Département de la Haute Garonne  
Commune de Vigoulet Auzil

Révision n°1 du  
Plan Local d'Urbanisme

RAPPORT ET CONCLUSIONS DU  
COMMISSAIRE ENQUÊTEUR

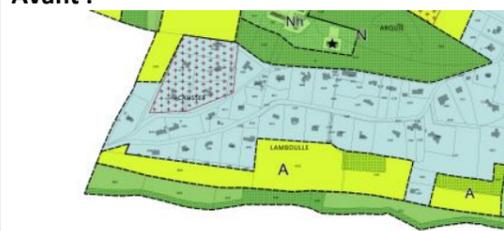
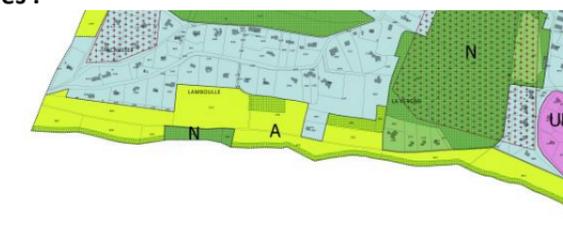
Préciser les modalités de renforcement de la centralité et cheminements doux	<b>Réserve du CE.</b> La commune indique qu'un programme de liaisons douces est en cours et sera opérationnel		<b>P2 Développement du renforcement du centre bourg et des services dans l'Axe 1 :</b> « La création des orientations d'aménagement et de programmation sur les secteurs de Château et de Canto Coucut sont situés à proximités du centre du village. Cette proximité est renforcée par la création et le développement de liaisons douces. L'OAP Faloure par son offre de services et de logements participe également au redéploiement de la centralité villageoise. »

dès 2019. (Bouclage de cheminements doux en site propre).		<p><b>P3 Développement de l'offre de service</b> : « En ce sens, le développement de services et d'activités tertiaires sur le secteur Faloure améliore l'offre de service et favorise l'activité de la centralité de Vigoulet. »</p> <p><b>P9 Développement du centre bourg, structuration du centre bourg et développement des liaisons douces, 4. AMÉLIORER LE FONCTIONNEMENT URBAIN</b>, : « Mise en place d'un programme de liaisons douces, opérationnel dès 2019 »</p>
		Mettre en cohérence les tracés de corridors écologiques avec ceux du RP	Réponses de la commune au CE		<p><b>Modification de la carte du PADD</b></p> <p><b>Avant</b></p>  <p><b>Après</b></p>

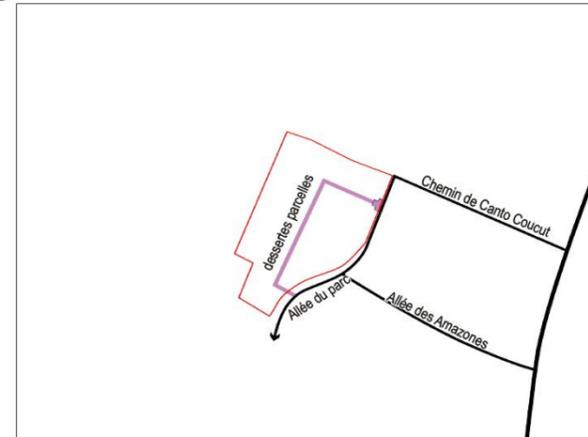
Les limites de zone doivent suivre, autant que possible les limites de parcelles (fonds de parcelles le long du ruisseau)	Recommandation du CE. Vérifier si pas de remise en cause de l'économie générale du PLU		<p><b>Changement de la limite de zone :</b></p> <p>Avant :</p>	<p>Après :</p>

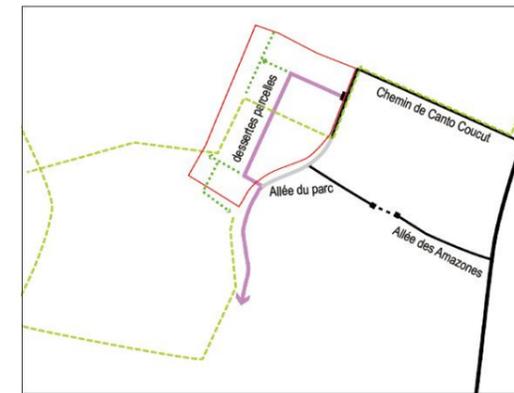
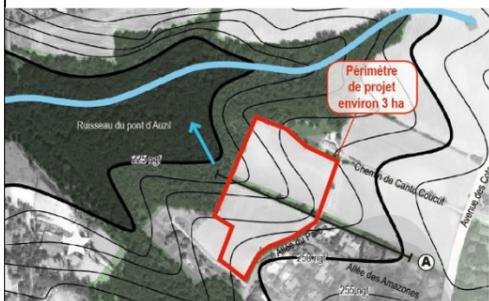
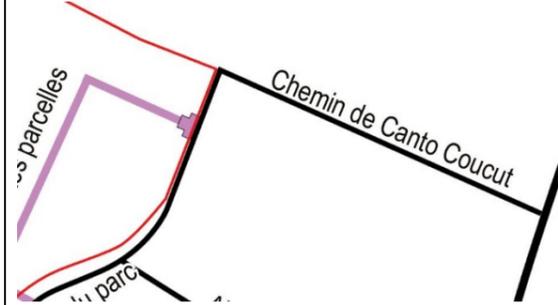
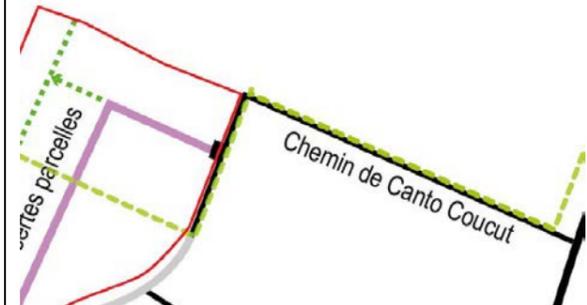
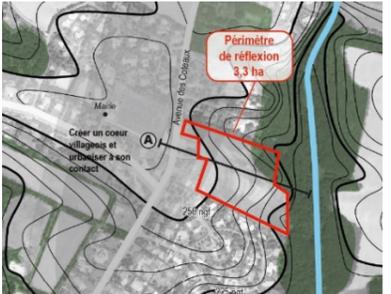
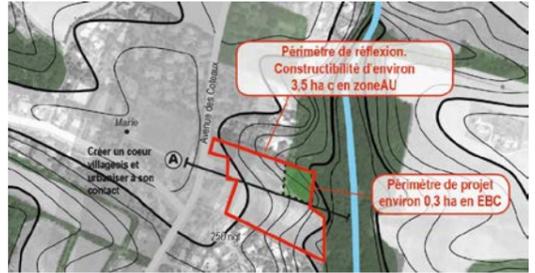
<p>Supprimer la mention « desservi par l'allée des Amazones »</p> <p>Préciser le statut du chemin de Canto Coucut</p>	<p>Voir réponses de la commune au CE</p>	<p>- Synthèse Rapport d'E : Page 8 : supprimer « il est desservi actuellement par l'allée des Amazones » et bien indiquer la discontinuité pour les véhicules entre l'allée des Amazones et l'allée du Parc.</p>	<p><b>Modification p8 : suppression « il est desservi actuellement par l'allée des Amazones », remplacé par : « Il est actuellement desservi par l'Allée du Parc. »</b></p> <p><b>Modification p10, ajout : « La desserte des parcelles est réalisée depuis l'Allée du Parc par une voie de desserte parallèle qui se termine en impasse sans bouclage avec le chemin de Canto Coucut (aire de retournement à prévoir). »</b></p> <p><b>Modification des plans pour indiquer la discontinuité : p8 (cf. page suivante)</b></p> <p><b>Avant :</b></p>

- ↔ Valoriser l'Allée du parc comme voie de desserte structurante
- Mettre en place un bouclage de dessertes depuis l'Allée du Parc
